CONCOURS POUR L'AMÉNAGEMENT DE LA PLACE ALBERT THOMAS, A GENÈVE

Concours d'idées pour l'aménagement du débouché de l'avenue de la Paix sur la place Albert Thomas, de cette place et de l'entrée du B. I. T. à Genève.

Extrait du rapport du jury.

Ier prix :
Projet « Août »,
de M. le Dr *Roland Rohn*,
architecte, à Zurich.

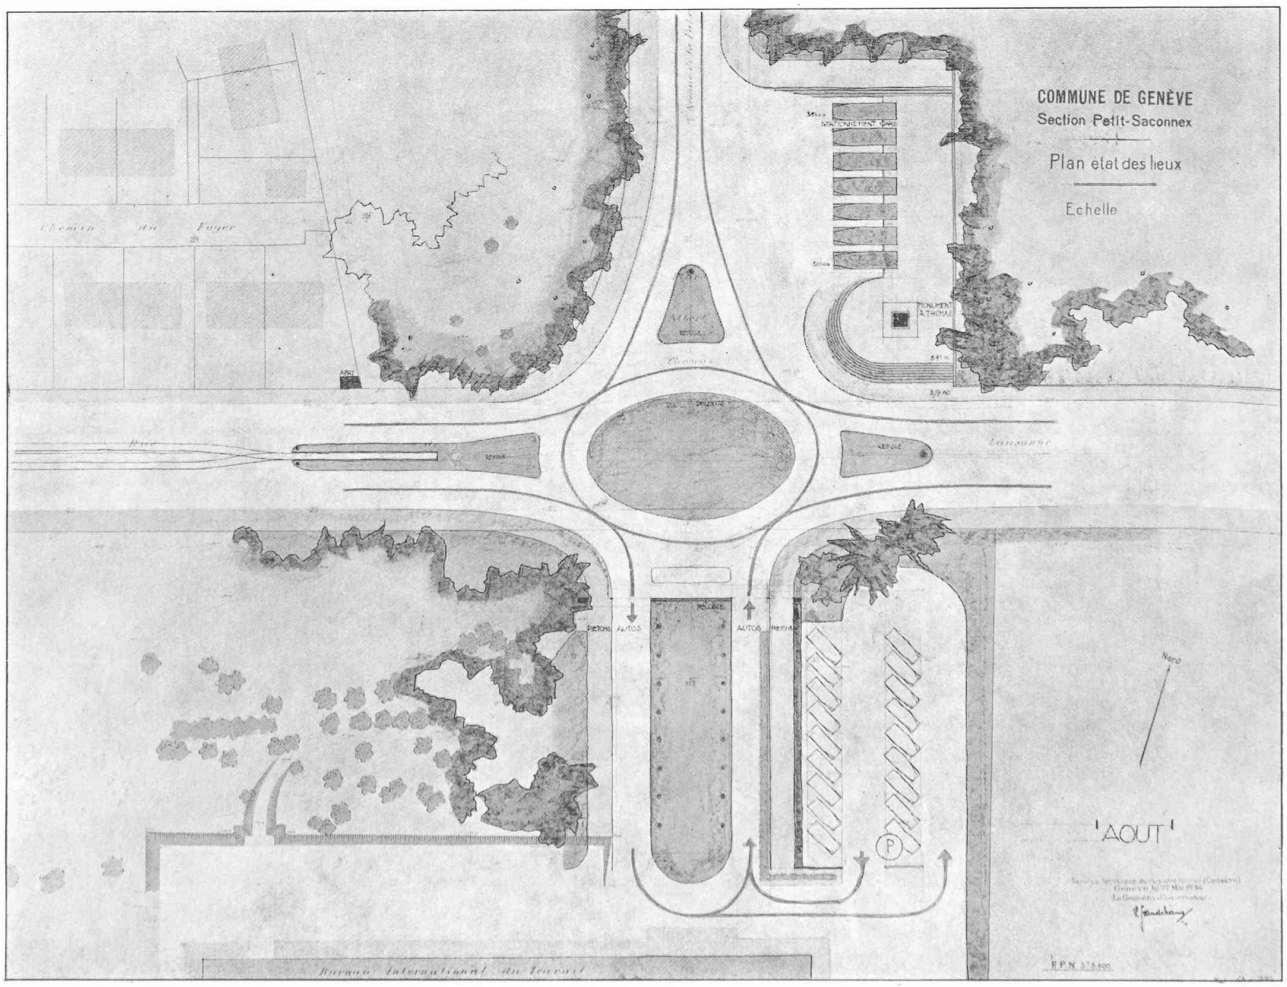
La circulation des véhicules est bonne tant au point de vue du courant principal Genève-Lausanne que du courant transversal *B. I. T.* — *S. D. N.*

Le système adopté pour la circulation des piétons est excellent. Bien qu'on puisse admettre que les candidats aient pu interpréter d'une façon restrictive les dispositions de l'art. 14, lettre D, du programme comme impliquant l'obligation de n'apporter aucun changement aux modifications déjà prévues pour l'entrée du *B. I. T.*, le jury est d'avis que la solution adoptée pour l'accès des piétons à l'intérieur du parc du *B. I. T.* n'est pas en contradiction avec les conditions du programme et la recommande comme particulièrement favorable.

Le parc de stationnement est mal placé et insuffisant. Le voisinage immédiat du monument et du parc à autos est regrettable ; de plus, la disposition de ce parc nuit à l'esthétique générale du projet et apporte un élément disparate dans l'ensemble.

Ce projet est d'une réalisation facile au point de vue financier. C'est à juste titre que son auteur l'a traité davantage comme un carrefour que comme une place proprement dite, en créant une pelouse qui constitue un ensemble avec celles du *B. I. T.*

IIe prix :
Projet « Pax et Labor », de
MM. *Ch. Liechti* et *F. Mathez*,
architectes, à Genève.

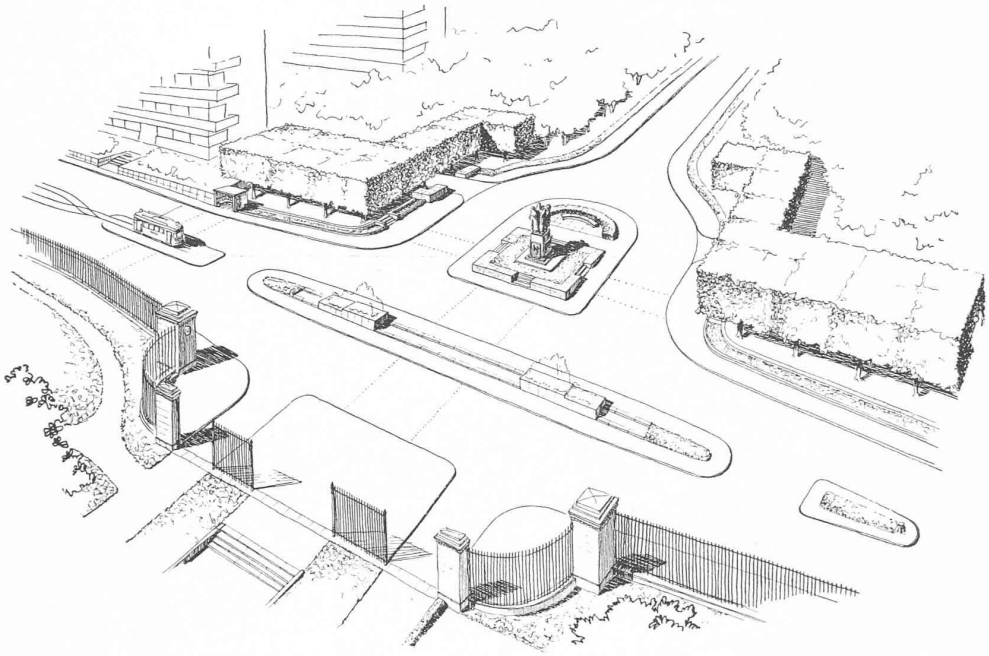
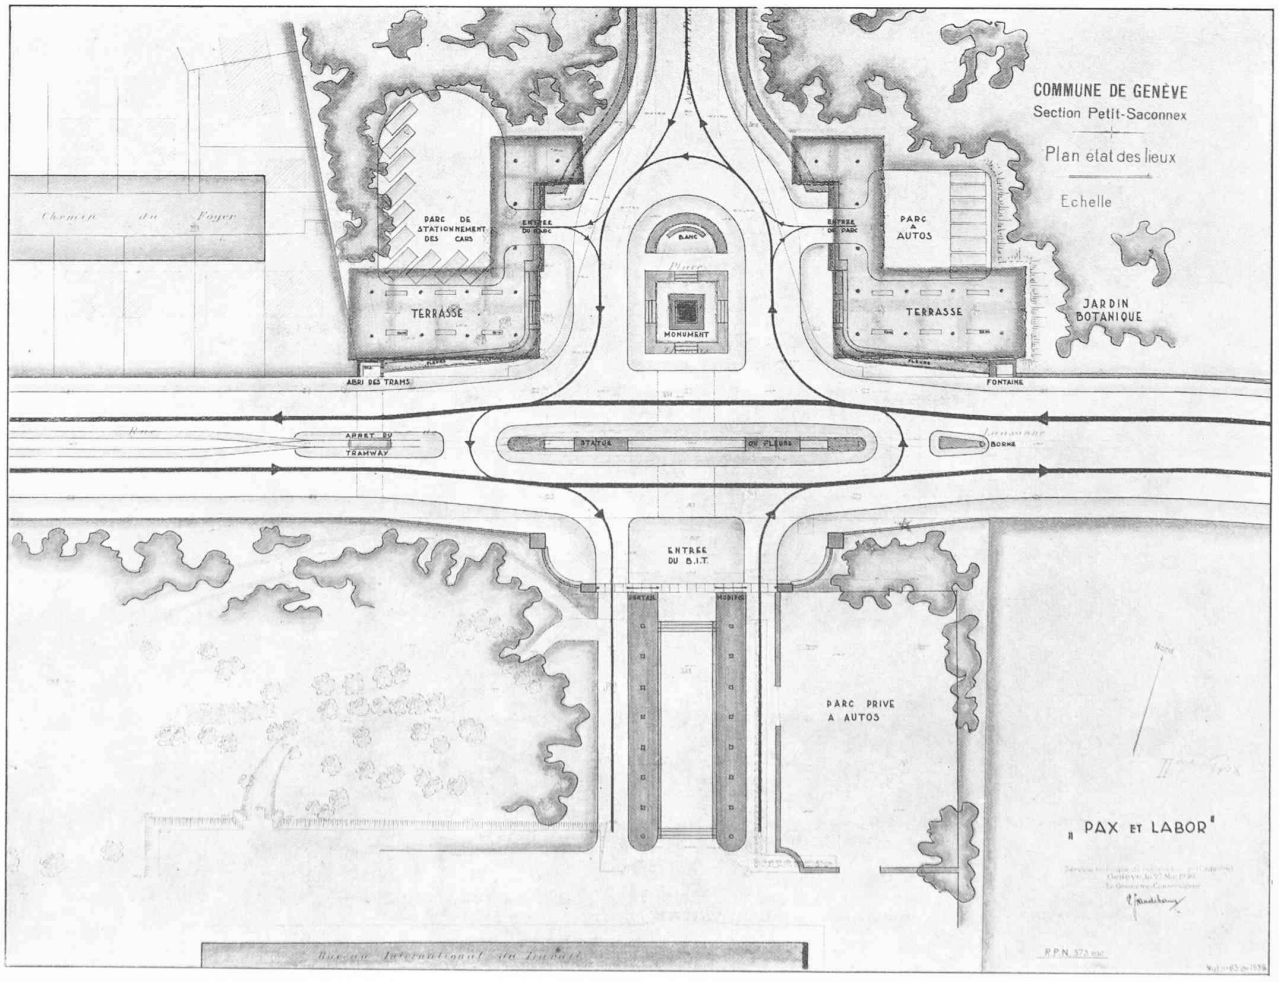
La circulation Genève—Lausanne, ainsi qu'autour du monument, est aménagée d'une façon satisfaisante. Le système adopté pour la circulation transversale *B. I. T.*—*S. D. N.* se liant tangentiellement au courant de la circulation de la route de Lausanne est suffisant. La circulation des piétons est facilitée par les refuges.

Les stationnements et parcs sont bien compris. Le terminus de la *C. G. T. E.* correspond aux conditions du programme.

L'idée de délimiter la place par des plantations est nettement définie ; toutefois, les masses en sont insuffisamment étudiées, la disposition rectangulaire adoptée étant en contradiction avec le tracé du carrefour.

La proposition relative à l'aménagement des terrasses légèrement surélevées est intéressante.

L'emplacement du monument est acceptable dans son principe, mais l'aménagement de ses alentours laisse à désirer.

Le projet qui empiète légèrement sur le terrain du *B. I. T.* est d'un coût normal, la question des plantations étant réservée.

IIIe prix :
Projet « Esplanade »,
de M. *E.-A. Huber*,
architecte, à Genève.

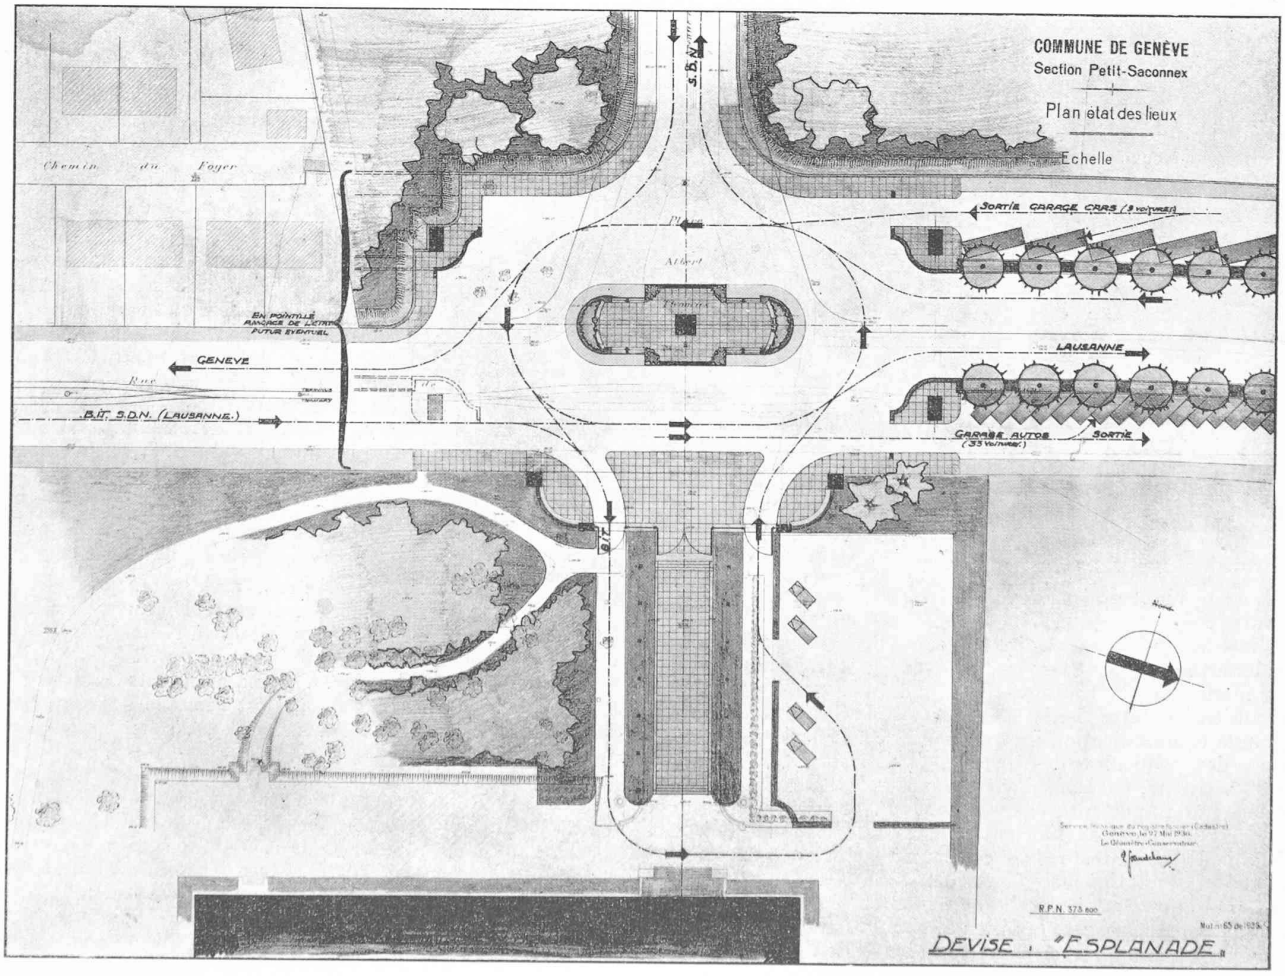
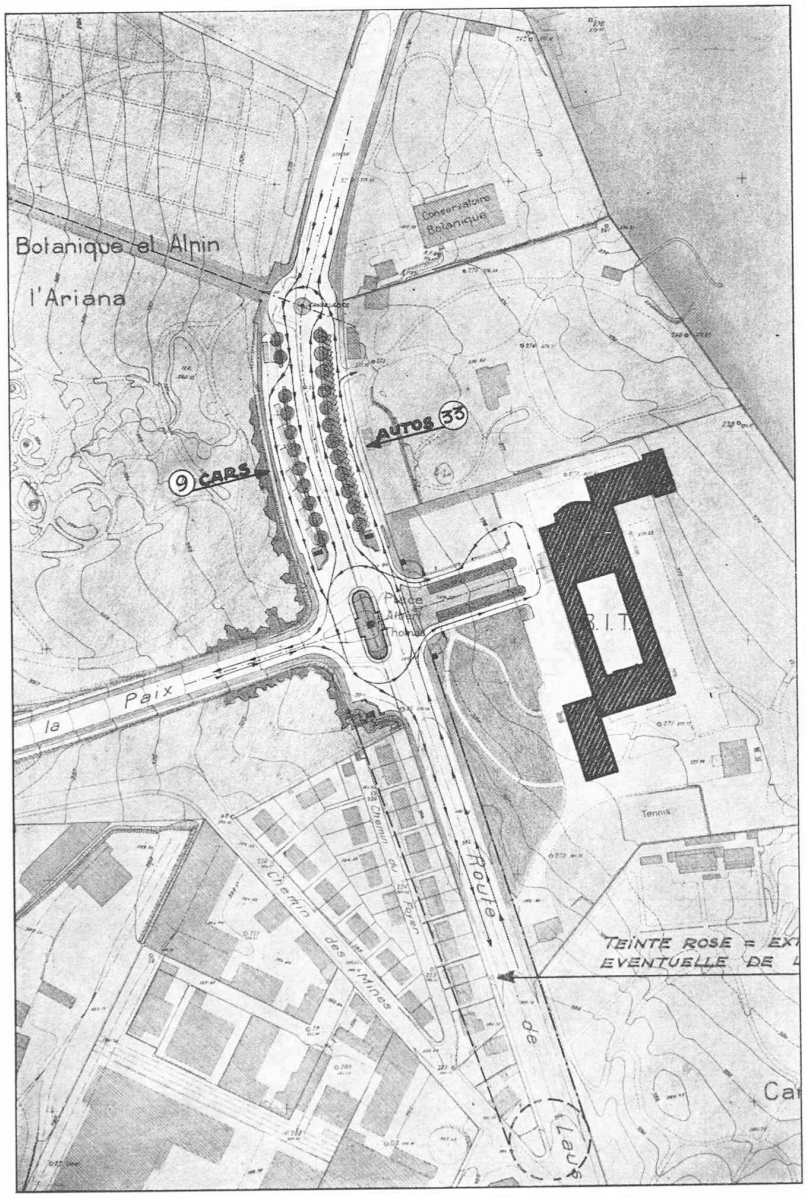
Projet intéressant dans son ensemble, notamment par l'idée qu'il exprime d'élargir la route dès le tournant situé devant le Jardin botanique, marquant l'entrée de la ligne droite conduisant à la ville.

En revanche, l'implantation du monument au milieu du carrefour constitue une erreur tant du point de vue de l'accès des piétons que de la circulation routière. De plus, l'état provisoire serait dangereux vu le rétrécissement de la chaussée en direction de la ville ; l'accès aux places de parcs des autocars côté Jura coupant la direction directe Lausanne—Genève est fâcheux. Le terminus de la *C. G. T. E.* en dehors du carrefour est satisfaisant.

L'esthétique générale de la place est suffisante. Cependant, le monument isolé au centre paraîtrait, vu son faible volume, perdu au milieu d'un carrefour de dimension trop considérable.

Ce projet serait d'une réalisation coûteuse, vu l'ampleur des empiétements qu'il prévoit sur le Jardin botanique et la circonstance qu'il obligerait très rapidement à procéder à l'élargissement sur toutes les propriétés situées entre l'avenue de la Paix et le chemin des Mines.

En résumé, bonne idée générale, l'étude de détail étant toutefois insuffisamment poussée.

IVe prix :
Projet « Carrefour Signal »,
de M. *A. Hœchel*,
architecte, à Genève.

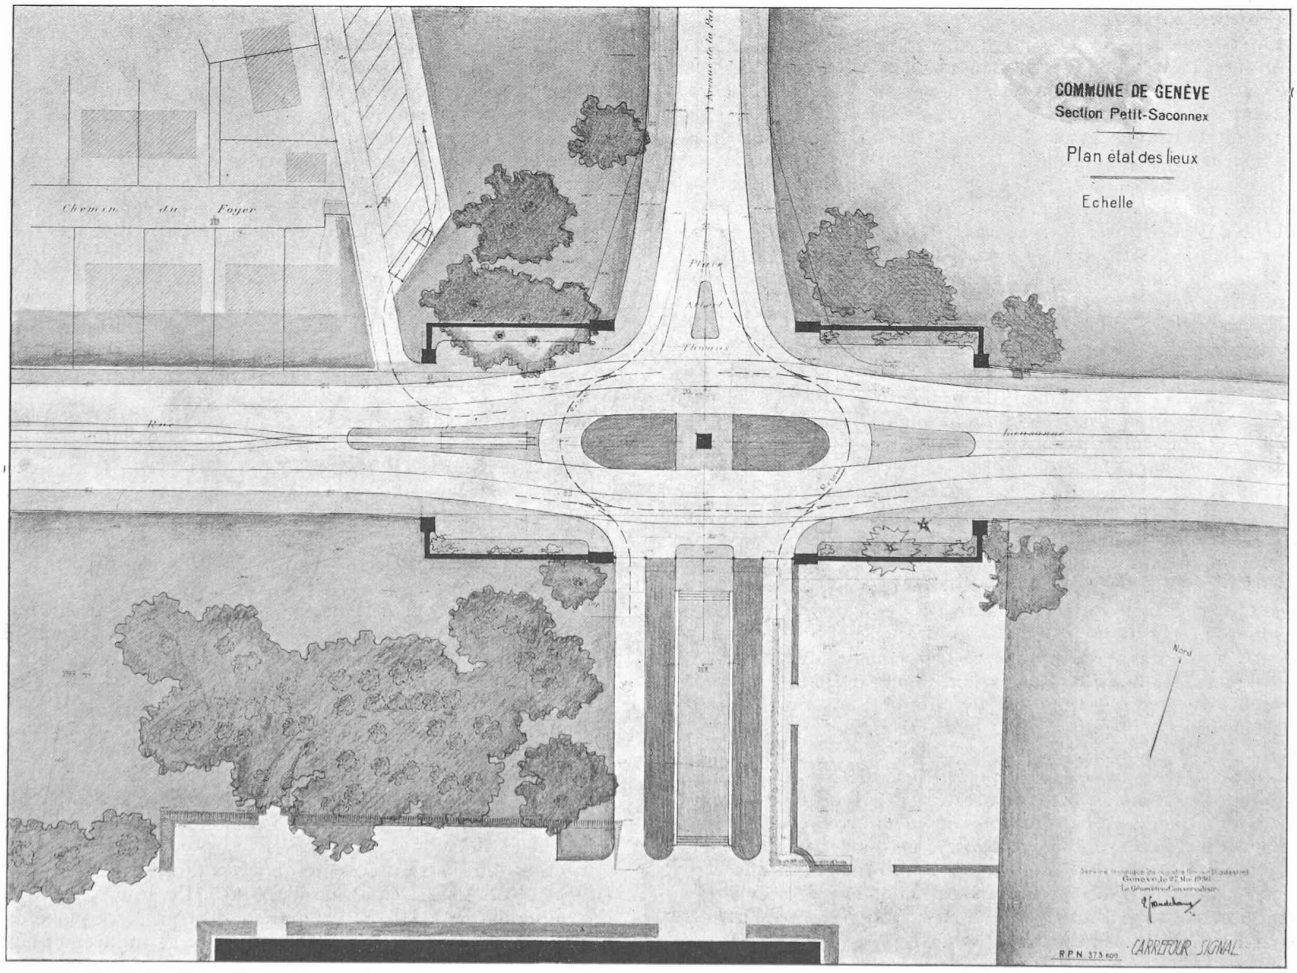
Même observation que pour le précédent projet en ce qui concerne les inconvénients que présente l'implantation du monument au centre du carrefour.

Si la circulation directe Genève—Lausanne est suffisamment organisée, il n'en est pas de même pour la circulation transversale *B .I. T.*—*S. D. N.* qui coupe la première d'une manière trop perpendiculaire.

Les emplacements de parcs répondent bien aux conditions du programme. Le terminus de la *C. G. T. E.* est satisfaisant.

L'idée de délimiter la place par des murs part d'une intention bien précisée d'en marquer le caractère, mais le système adopté est quelque peu artificiel, et la largeur des chaussées la rend difficilement réalisable.

L'auteur s'est préoccupé de présenter un projet qui n'offre pas de grandes difficultés de réalisation au point de vue financier.
